第12章 その他環境省令で定める事項

12.1 配慮書についての関係地方公共団体の長の意見及び一般の意見の概要、並びに、事業者の見解

(仮称)唐津風力発電事業に係る計画段階環境配慮書について(通知)

(仮称) 唐津風力発電事業に係る計画段階環境配慮書
に係る知事意見

図 12.2-12 事業実施想定区域（配慮書段階）と対象事業実施区域（方法書段階）との比較

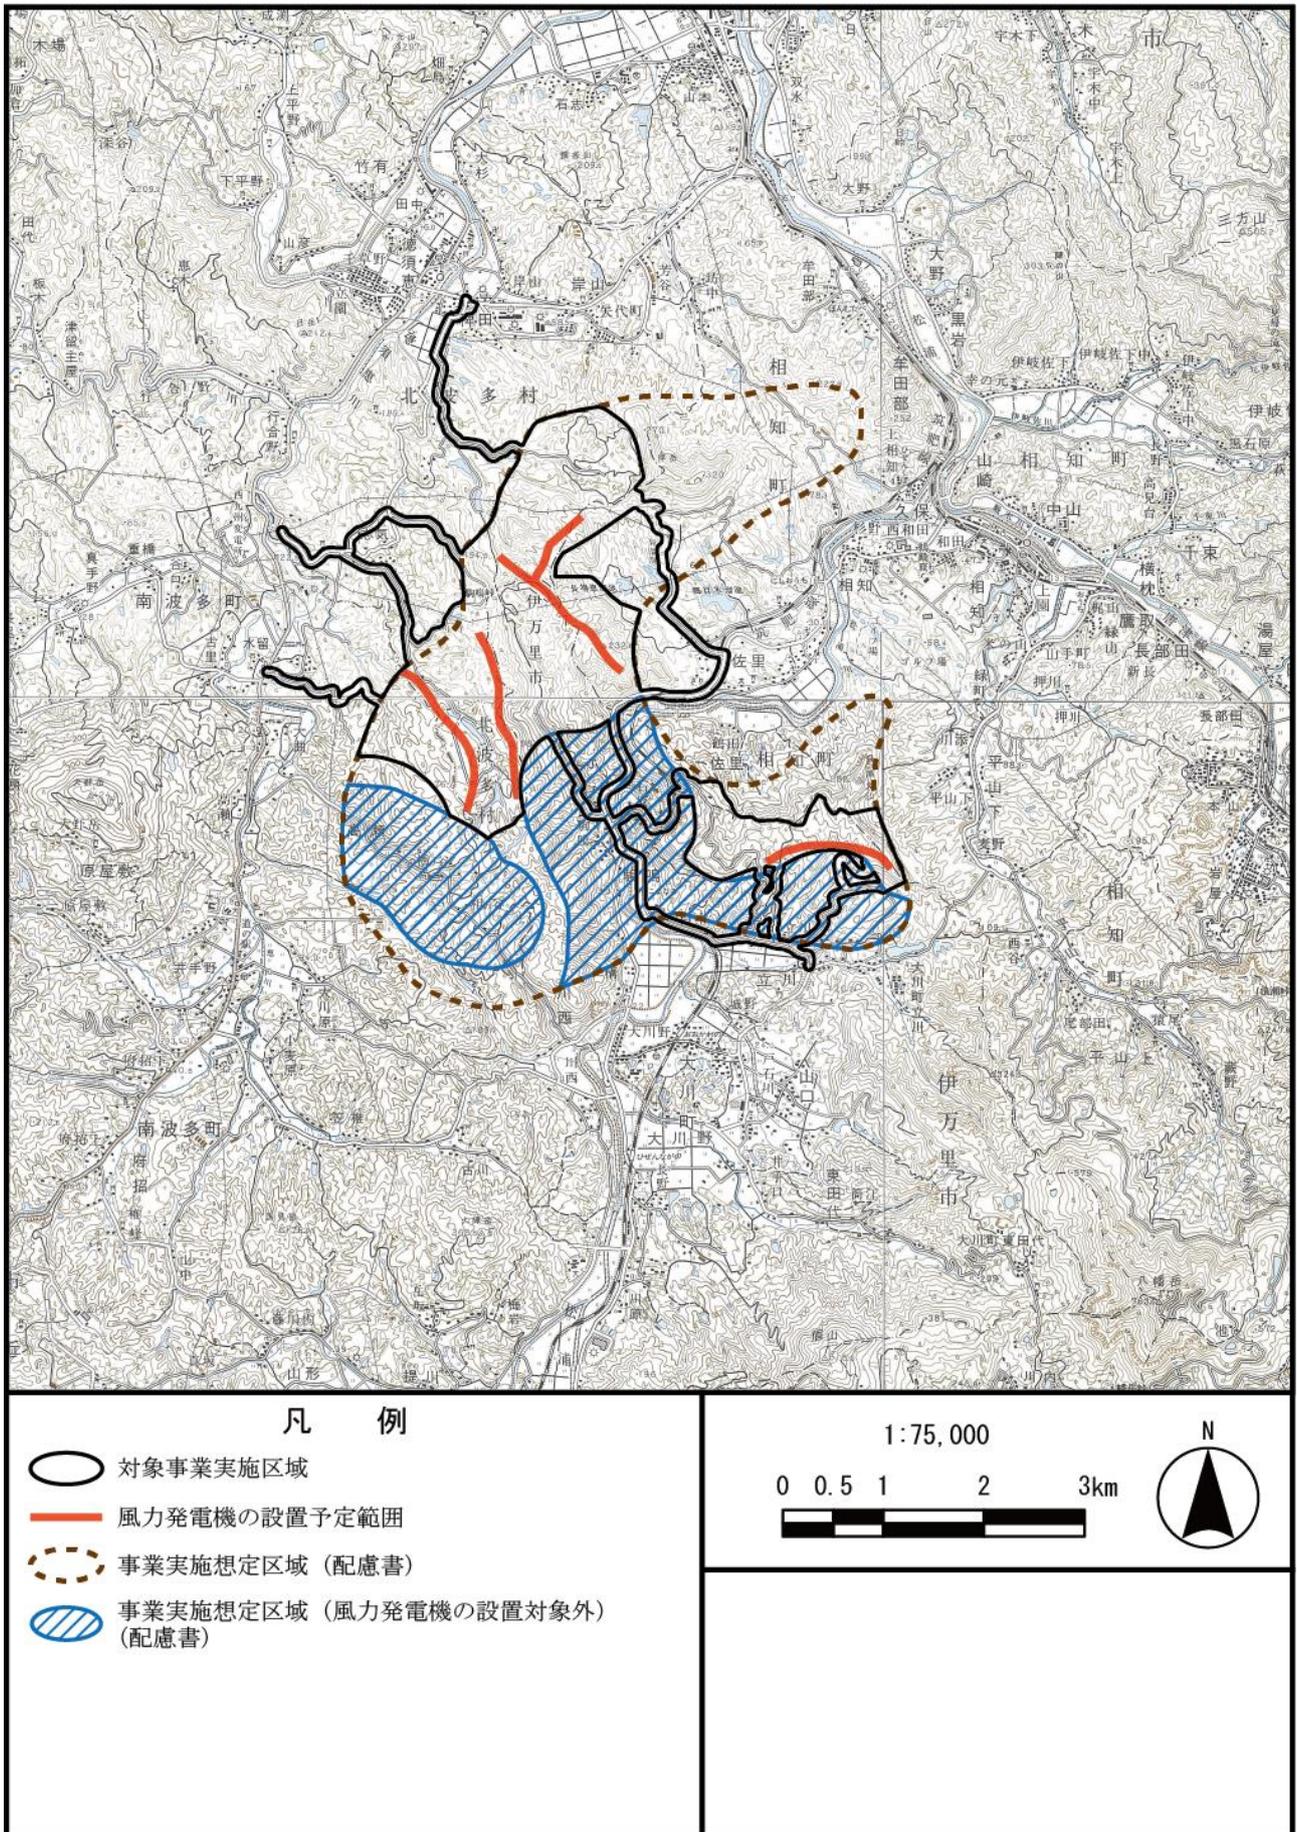
対象事業実施区域（方法書段階）は、以下の経緯により事業実施想定区域（配慮書段階）の一部を変更している。

配慮書においては、事業計画の熟度が低く、まずは風力発電機が設置される可能性がある範囲に主眼を置いて事業実施想定区域を設定した。しかし、配慮書提出以降の現地踏査を踏まえて風力発電機及び付随する施設（発電施設用地、資材運搬・取付・管理用道路、一時的な改変）の検討を進めた結果、以下のように変更することとした。

- ・ 風力発電機の配置は、風力発電機の設置予定範囲を設定した。また、風力発電機の設置位置を勘案し、事業実施想定区域の絞込みを行い、岸岳鳥獣保護区、岸岳のツクバネウツギ群落、地すべり防止区域を対象事業実施区域から除外した。
- ・ 本事業においては、唐津港（佐賀県）または伊万里港（佐賀県）から対象事業実施区域まで風力発電機を輸送する計画であり、2経路を風力発電機の輸送経路として想定した（図 2.2-5 参照）。対象事業実施区域に至る一般国道 202 号からの既存道については、道路拡幅等の改変が予想され、改変の可能性がある箇所を対象事業実施区域に含めた。
- ・ 配慮書以降の現地踏査に基づき、工事用資材等の搬出入経路等、今後の事業計画において改変の可能性がある部分を対象事業実施区域に含めることとした。
